From: "5.1.2.e"
Sent: Thu, 1 Jun 2023 08:22:46 +0100
To: "5.1.2.e" <5.1.2.e@amsterdam.nl>
Cc: "5.1.2.e" <5.1.2.e@amsterdam.nl>
Subject: bebording KNIP WEESPERSTRAAT
Importance: High

5.1.2.e heeft nog de volgende fouten in de tekening gezien die aangepast moeten worden.
In de "Hoofdomleidingen" kaart: zie onder

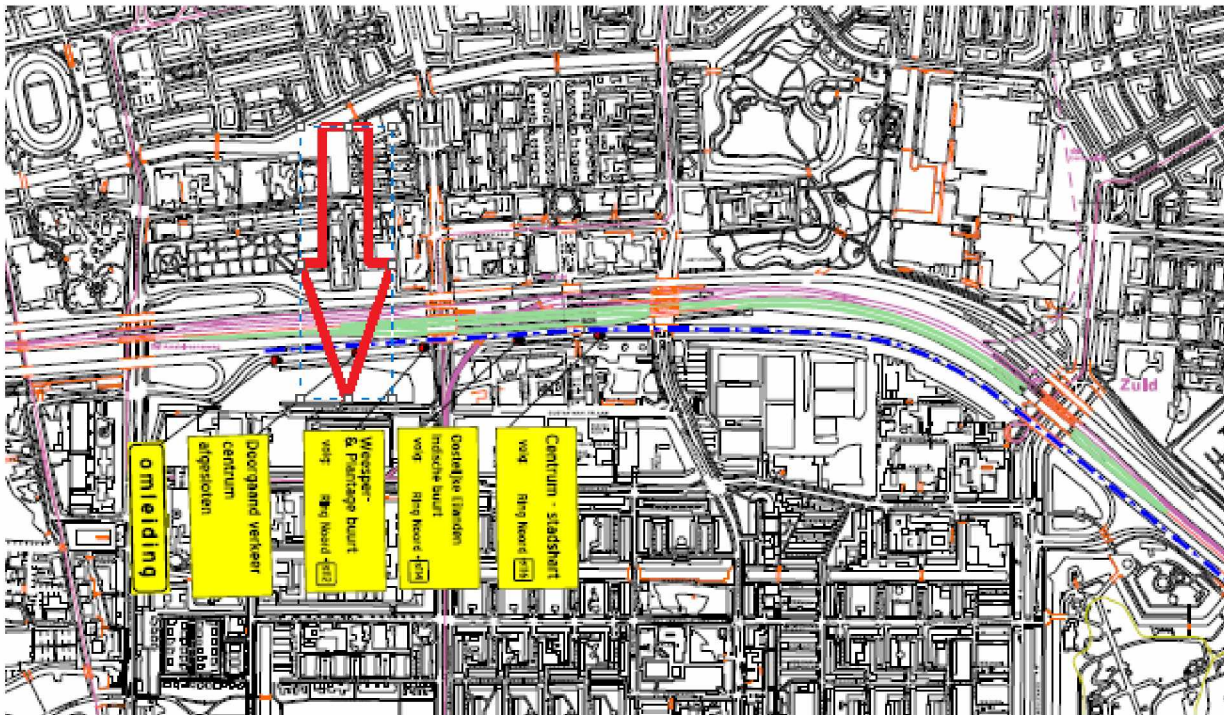
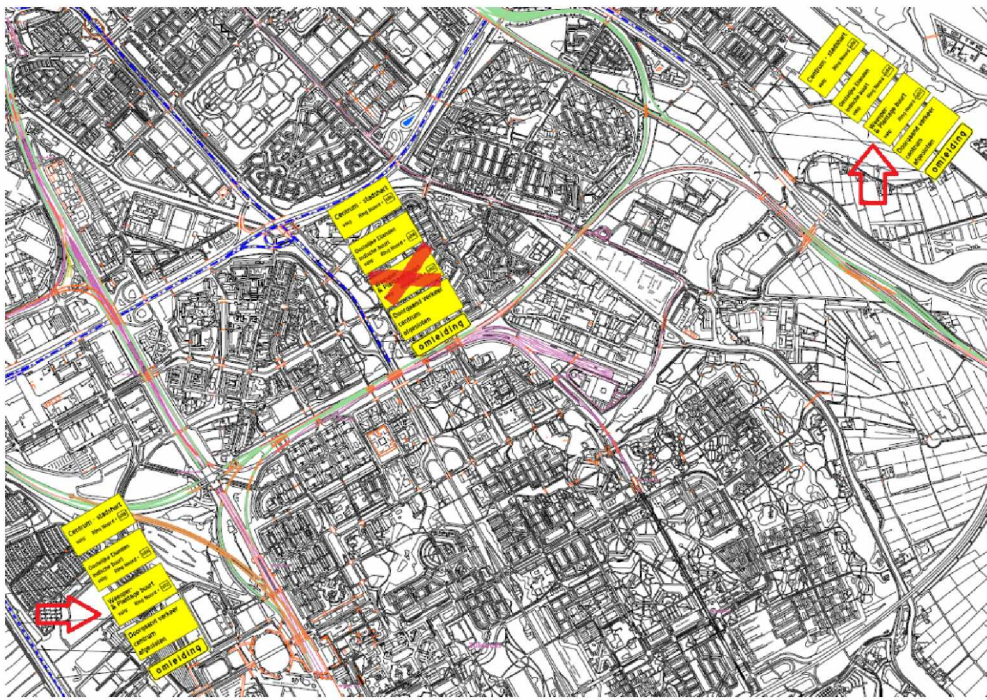
1. De Weesper- & Plantagebuurt verwezen via de Ring Noord + S112. Dat moet zijn Ring Oost + S112.
2. Dezelfde fout komt op meerdere plaatsen voor (zie onder). En op de Gooiseweg kan het bord in zijn geheel worden weggelaten. Graag aanpassen!

Opmerkingen op de **verzameltekening**:

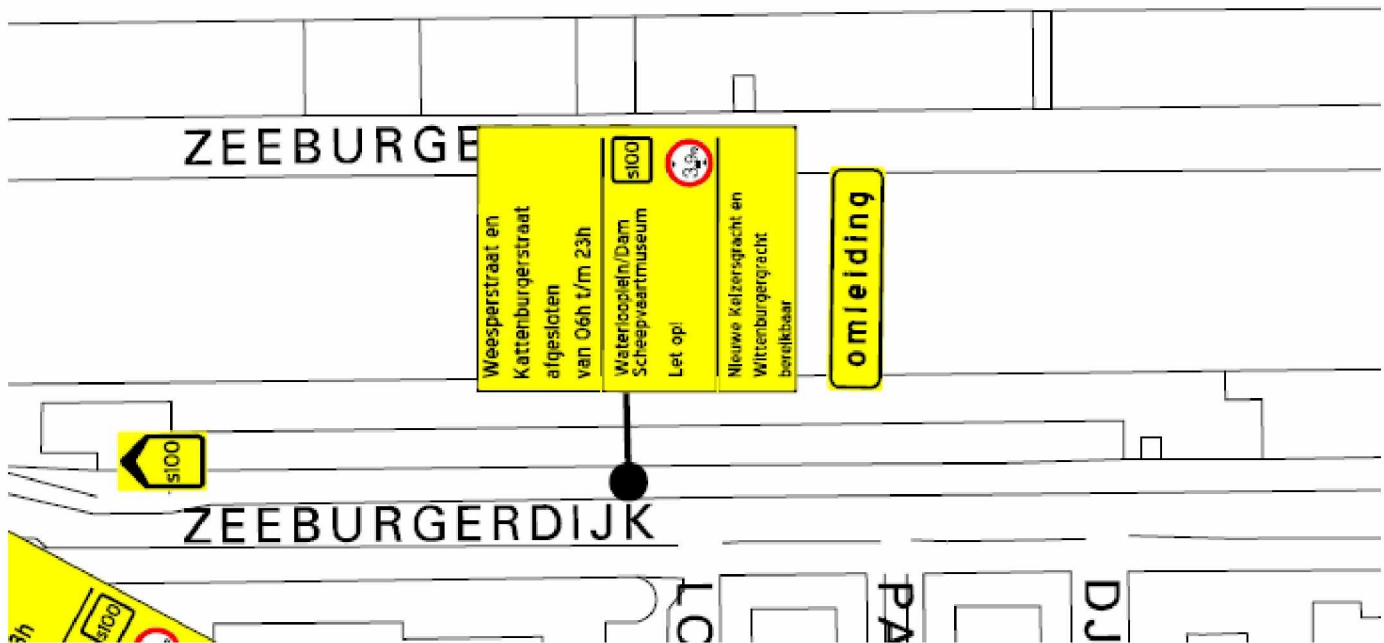
1. Zeeburgerdijk (zie onder): Kattenburgerstraat moet zijn Kattenburgergracht.
2. Anne Frankstraat graag toevoegen bij afgesloten straten.
3. De S100 pijl (na het bord, links op de tekening) kwartslag draaien met de klok mee, zodat verkeer omrijdt via de Panamalaan en Piet Heinkade-Kattenburgerstraat (en niet op de Mauritskade alsnog 180 graden moet draaien). Met andere woorden, bord moet naar RECHTS wijzen.

3. Ook op de Piet Heinkade staat een bord met Kattenburgerstraat erop. Graag wijzigen in Kattenburgergracht (zie onder):
4. Nieuwe Leeuwarderweg: Komende uit de IJtunnel is er geen verwijzing op de vaste bebording naar de S100. Dus er moet verwezen worden dat men via de afrit moet rijden, vóór en/of ná de IJT, anders rijdt men vermoedelijk rechtdoor de Valkenburgerstraat in.
